## 1) 計画概要

■路面電車乗り入れ計画図

## 3) 乗り入れ計画案に対するご意見

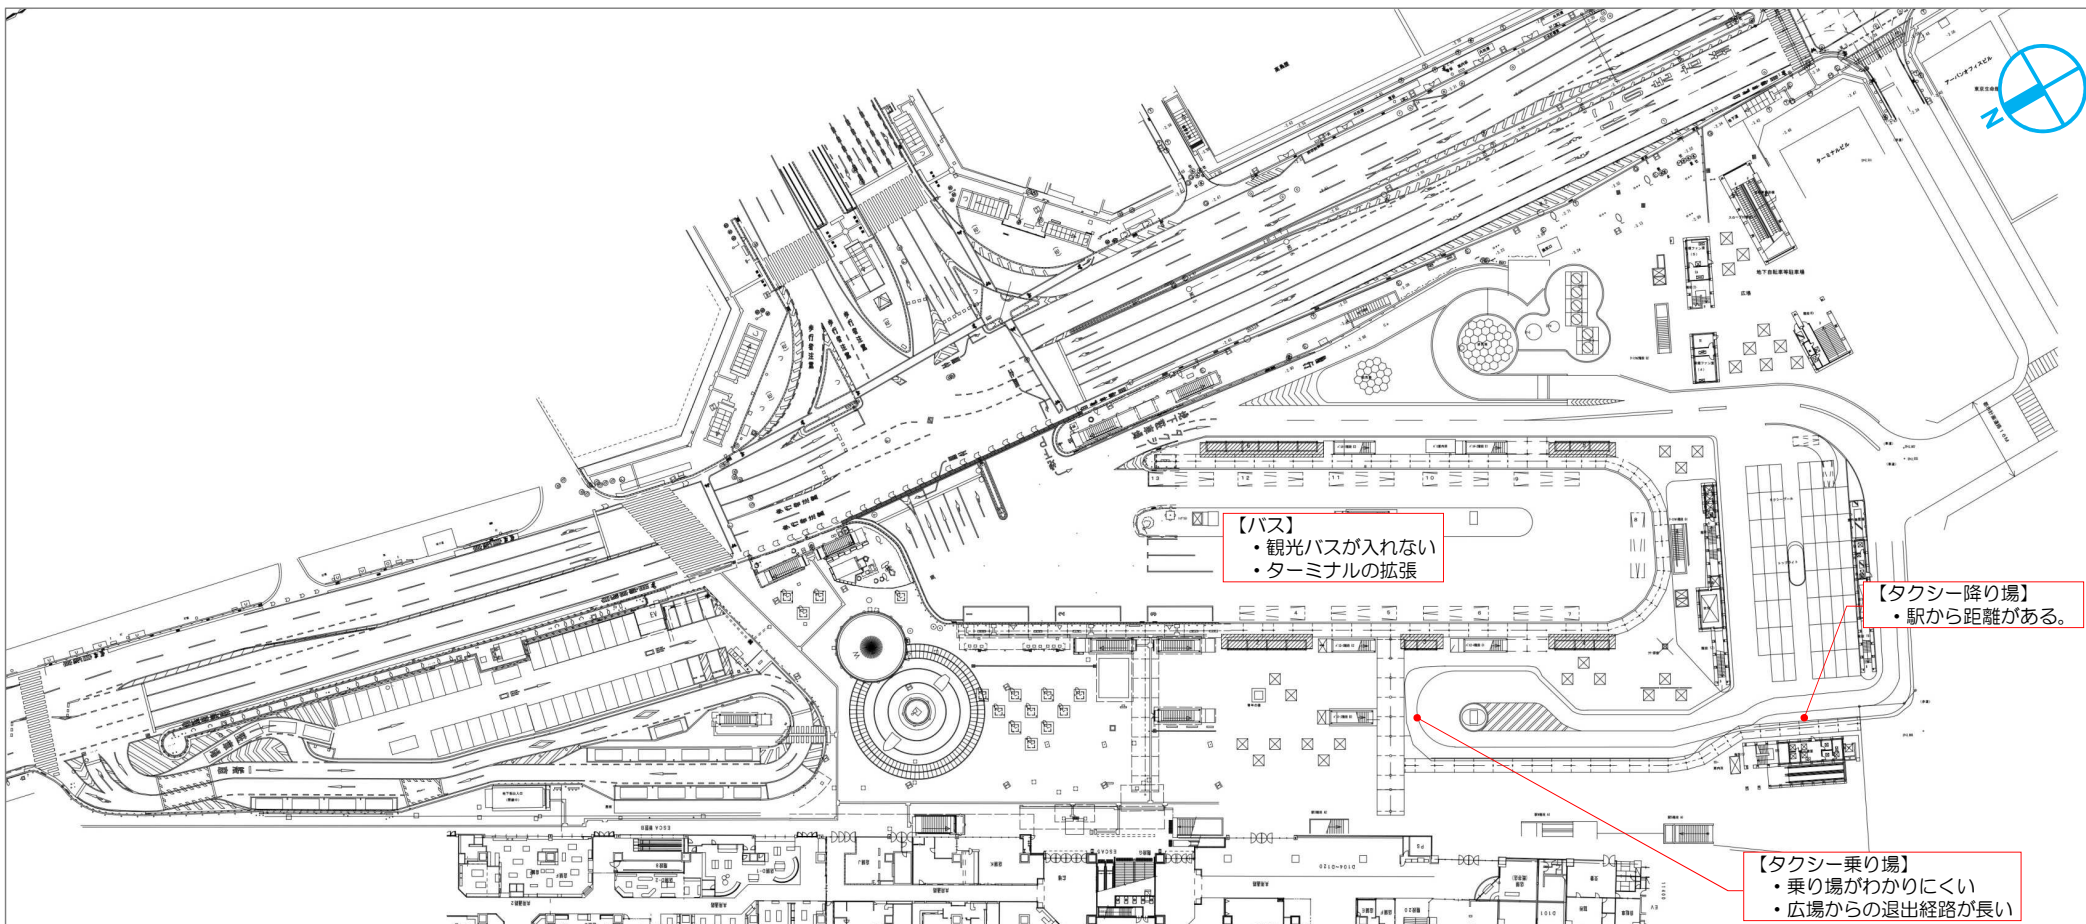
- ・観光バスが東口広場に進入できない。  
⇒バスターミナルの拡張やバースの増設をしてほしい。

- ・タクシー乗り場、降り場が駅改札口から離れており、改札から遠い、改札までの経路がわかりにくいなど、利用者からクレームを言われる。  
⇒西口のようにタクシーを2階に上げて、駅に近づけてほしい。
- ・駅前広場からの岡山城方面への退出経路が長く、利用料金が上がるため、利用者からたびたびクレームがある。  
⇒市役所筋に直接出られるようにしてほしい。

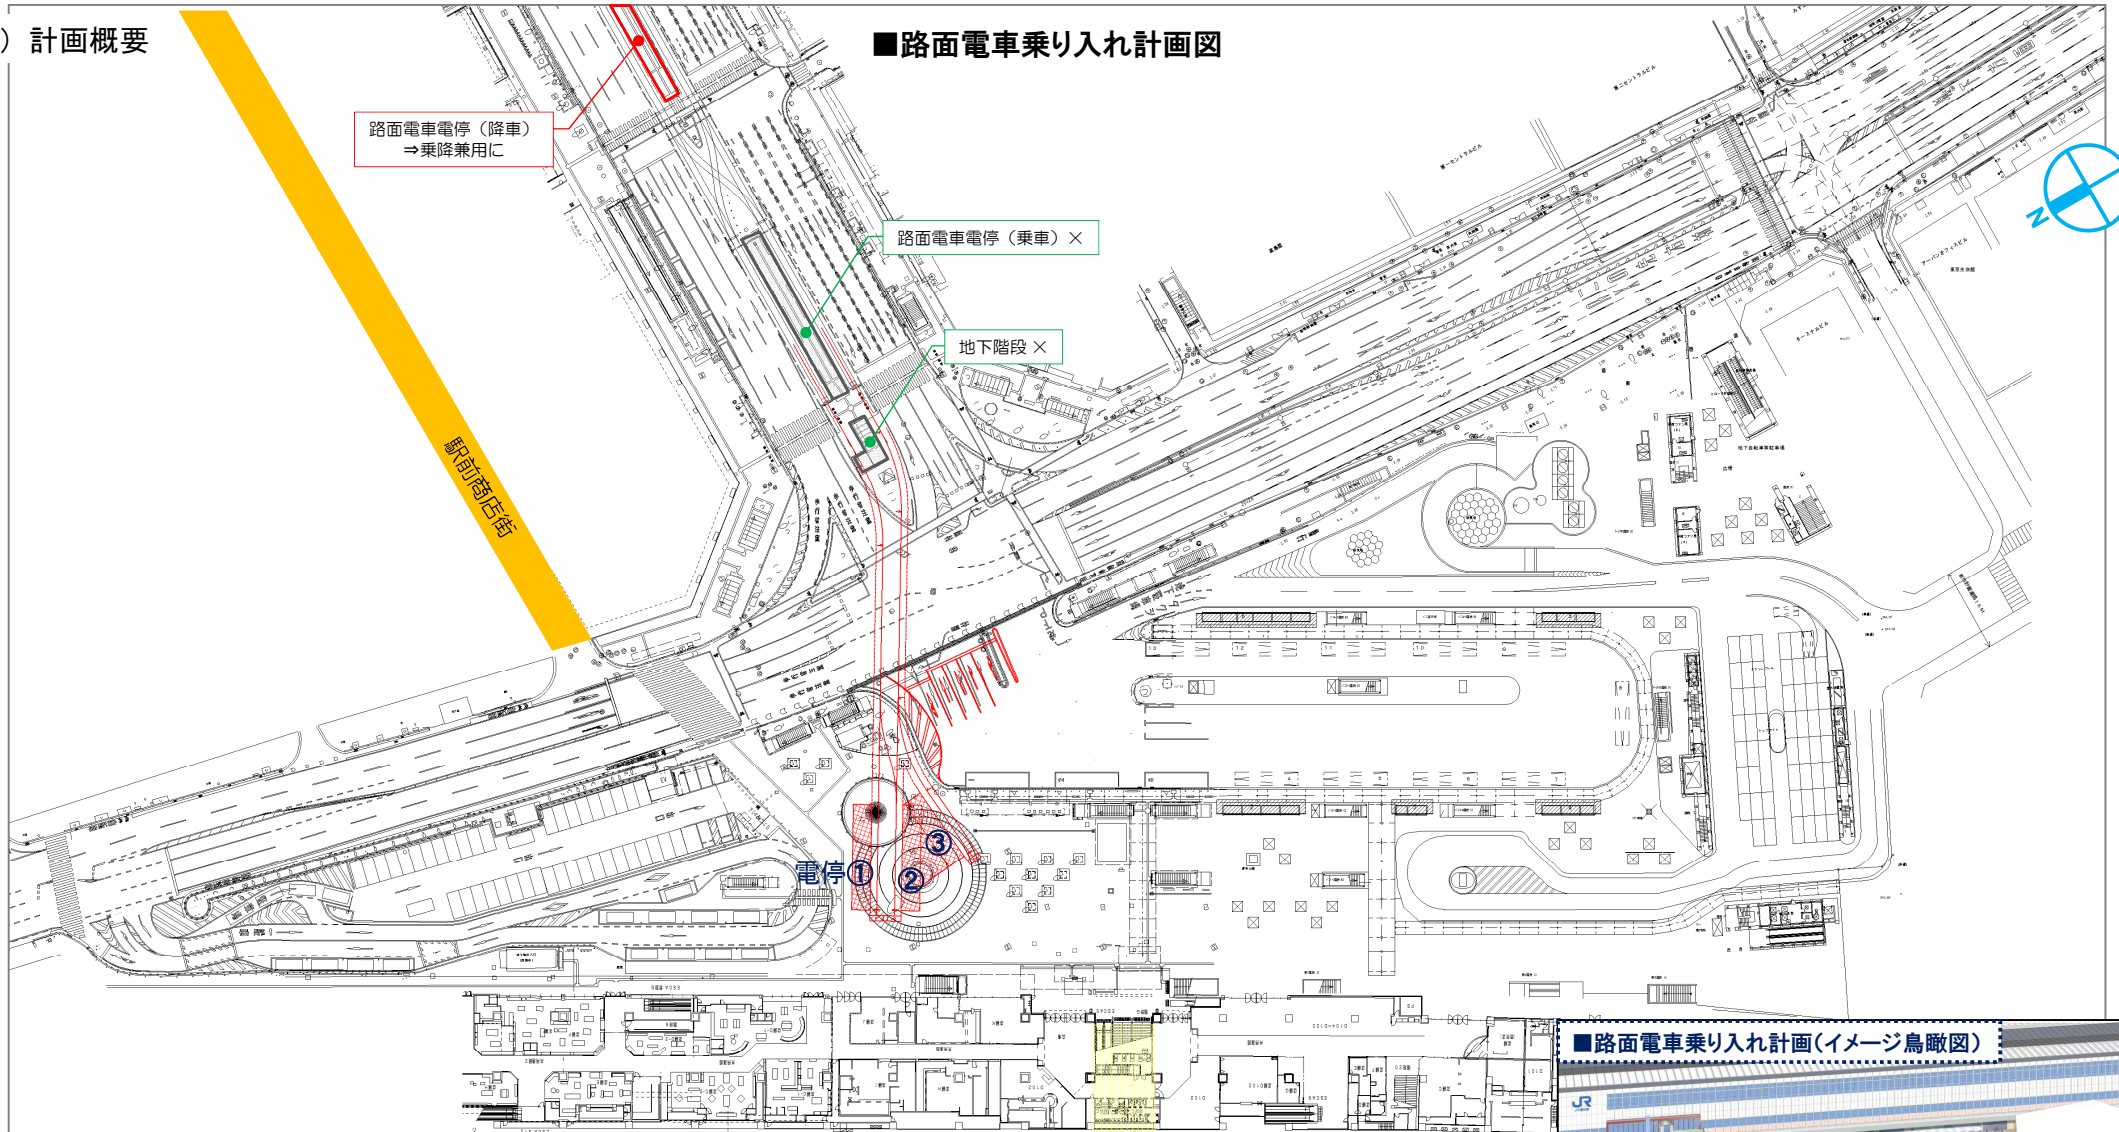
- 全体として**
  - 総合的な街づくり構想を立てた上で、路面電車の乗り入れ検討を行うべきである。
  - 政令指定都市の玄関口であることから、路面電車の乗り入れが前提ではなく、丁寧に議論をすべきである。
- 広場利用**
  - 商店街への歩行者動線が狭くなるので、歩行者動線の改善検討が必要である。
  - 広場全体としての歩行者動線も改善すべきである。
  - 噴水等の憩いの場所がなくなるため、広場機能の確保が必要である。
  - イベントへの影響についても議論すべきである。

- バス利用**
  - 信号の短縮により、バス運行に影響があると考える。
  - 信号短縮による交差点の混雑度を把握するために、実証実験をすべきである。
- タクシー利用**
  - 交通渋滞が発生すると、利用料金が増となり、利用者の不満が増大する。
  - 乗り入れを機に、可能な限り駅に近い所で降りれるようにしてほしい。
  - 西口のように2階にタクシー乗降場があることが望ましい。
- 交差点**
  - 軌道によって、二輪車や自転車の転倒が懸念されるため安全対策が必要である。
  - 円滑な交通を形成するために横断歩道の代替施設として、歩道橋や地下道を設置する検討が必要。
  - 渋滞回避のために駅前交差点北からの進入において、左折専用レーン設置の検討が必要。
